**Avis délibéré de la Mission Régionale d'Autorité environnementale
de Nouvelle-Aquitaine
sur le projet actualisé d'aménagement de l'îlot « CA1 » au sein de la
ZAC dite « Route de Toulouse » dans la commune de Bègles (33)**

n°MRAe 2025APNA128

Localisation du projet : Commune de Bègles (33)
Maître(s) d'ouvrage(s) : ARAUCARIA (Promotion PICHET) et DOMOFRANCE
Avis émis à la demande de l'Autorité décisionnaire : M. le Maire de Bègles
En date du : 28 mai 2025
Dans le cadre de la procédure d'autorisation : Permis de construire
L'Agence régionale de santé et le Préfet de département au titre de ses attributions dans le domaine de l'environnement ayant été consultés.

A gauche, plan de masse du projet « Îlot CA1 » dans sa version initiale de 2021 et à droite, plan de masse dans sa version actualisée de 2025 – étude d'impact, page 133.

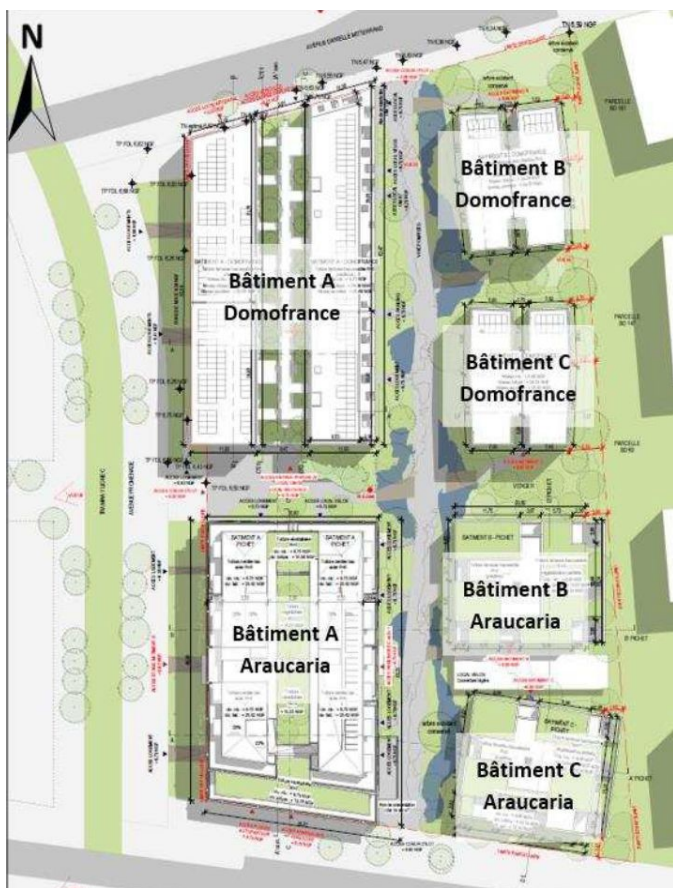
Les modifications introduites portent sur les caractéristiques de formes, volumes, densités, superficies et nombres de certaines de ses composantes. Ainsi :

- le terrain d'assiette évolue à la marge d'une superficie d'environ 9 434 m² à 9 439 m² et la superficie totale cumulée des surfaces de plancher passe de 14 718 m² à 13 525 m²,
- le nombre total de logements passe de 187 à 321 dont 185 seront pour les étudiants, un local

- le nombre de places de stationnement passe de 191 (dont 148 en sous-sol) à 159 (dont 76 en sous-sol) et le parking souterrain de 73 places prévu par l'aménageur ARAUCARIA est supprimé,
- le nombre de locaux à vélo passe de 2 à 3 pour la partie ARAUCARIA et reste à 2 pour la partie DOMOFRANCE,
- le bâtiment A pour la partie ARAUCARIA passe de 5 à 6 étages, le bâtiment B de 3 à 6 étages et le bâtiment C reste inchangé (5 étages), ce qui est également le cas côté DOMOFRANCE,
- l'épannelage⁴ des différents bâtiments composant le projet a été revu, notamment concernant la partie ARAUCARIA, et principalement le bâtiment A afin de le densifier, ce dernier ayant le plus important volume.
